WYJAŚNIENIA TREŚCI ZAPYTANIA OFERTOWEGO

Dotyczy postępowania o udzielenie zamówienia publicznego pn. **Dostawa lampy operacyjnej dwuczaszowej**, nr postępowania **SPZOZ.ZP.2.24.241.2.2025**.

Pytanie 53

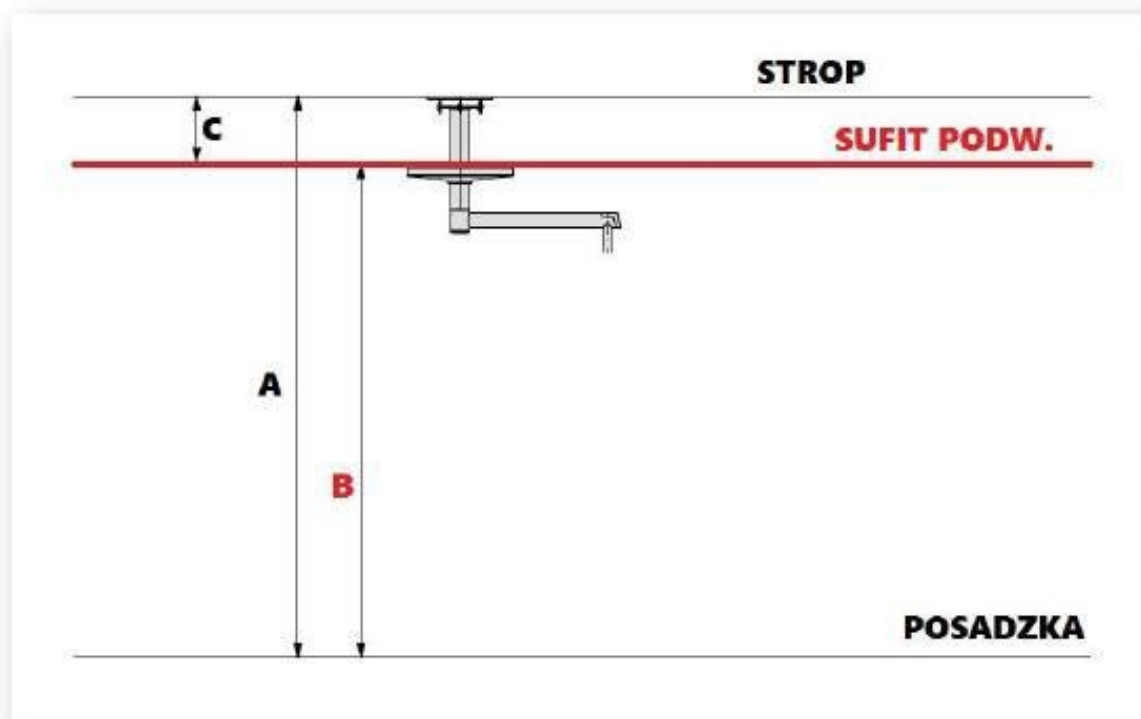
Prosimy o podanie następujących informacji:

Wysokość do stropu oraz typ stropu [kanałowy / gęsto żebrowy / żelbeton / inny:.....]

B. Wysokość do sufitu podwieszanego oraz typ sufitu podwieszanego [płyta gipsowokartonowa / kasetony GK (50x50 lub 60x60) / kasetony blacha (50x50 lub 60x60) / inny:]

C. Dystans pomiędzy A i B

Odpowiedź: Występuje sufit podwieszany, zgodnie z oznaczeniami na rysunku poglądowym: A - 315 cm - wysokość do stropu właściwego, B - 275 cm - wysokość sufitu podwieszanego, C - 40 cm - pustka podstropowa. UWAGA! Przed przystąpieniem do realizacji zamówienia wszystkie wymiary należy zweryfikować w naturze. Por. odpowiedź na Pytanie 26.
